### 三相モータ(わく番号180LD, 225S) 外扇カバー変更のお知らせ

スーパーラインプレミアムシリーズ SF-PR 形  
わく番号：180LD, 225S

表1. 外扇カバー変更内容

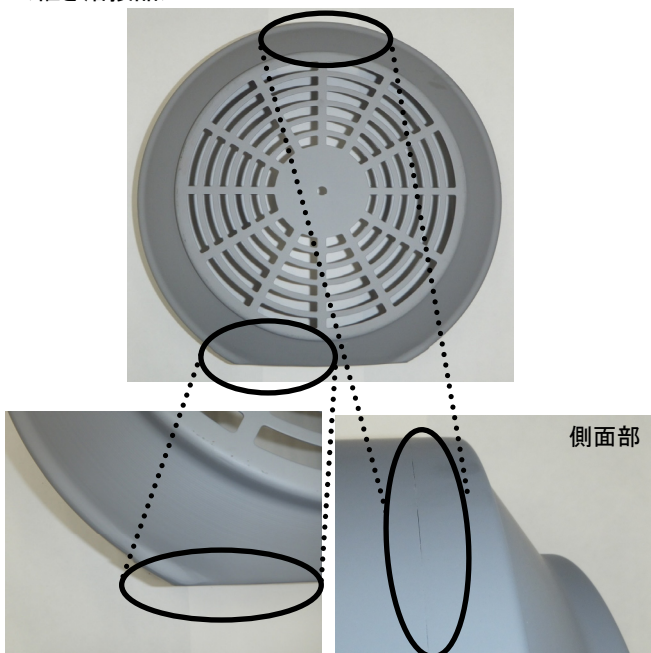
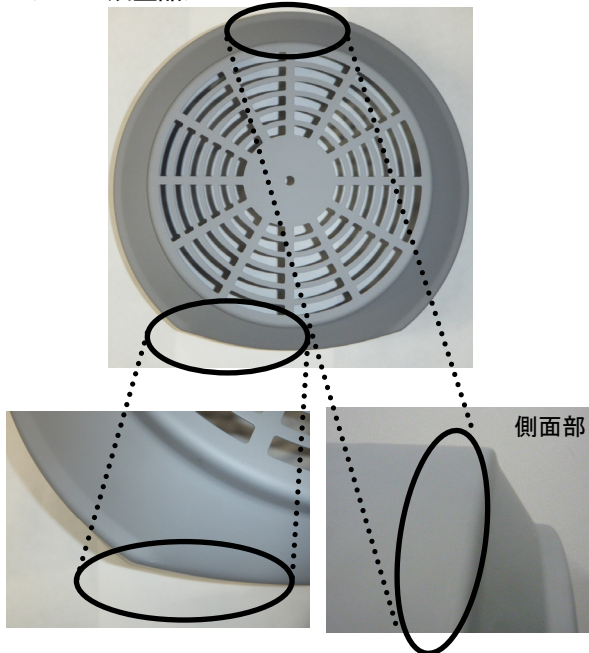
上記対象機種の外扇カバーについて、製造方法を継ぎ溶接からプレス成型に変更します。  
このため、表1に示すように下部に若干の丸みを持たせる形状に変更します。  
その他の寸法は変更なく、従来品との互換性があります。  
また側面部の溶接による継ぎ目が無くなります。

変更前	変更後
<p>&lt;継ぎ溶接品&gt;</p> 	<p>&lt;プレス成型品&gt;</p>

写真画像はわく番号：225S 機種を掲載しておりますが、わく番号：180LD 機種も同様の内容となります。
